COMISIUNEA MONUMENTELOR ISTORICE

din Mesentea - Biserica ortodoxă

# REFERAT

RESTAURAREA BISERICII DIN MESENTEA

## Festriile si usile

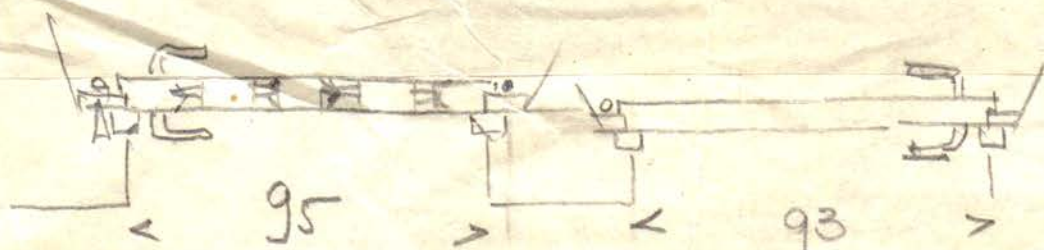
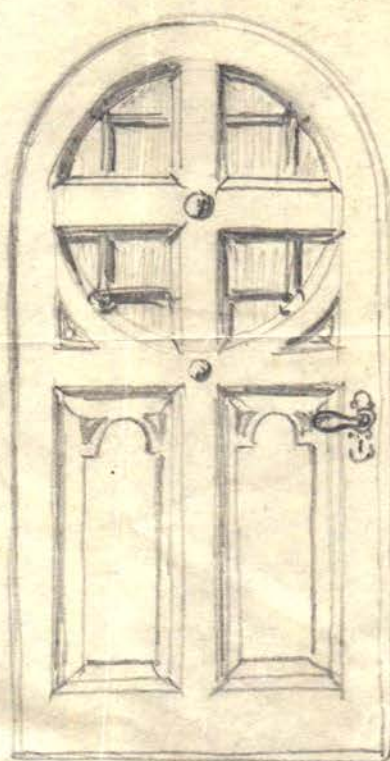
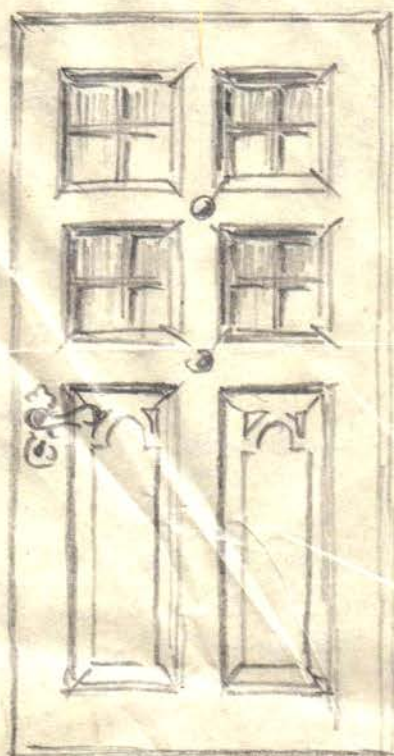
VII. Din desemele alăturate se poate vedea în ce spirit nepotrivit se pregăteste Dl.W. să înlocuiască tâmplăria putrezită a usilor neținând seamă nici de vechea formă a acestora care se poate vedea în fotografii, nici de tradiție.
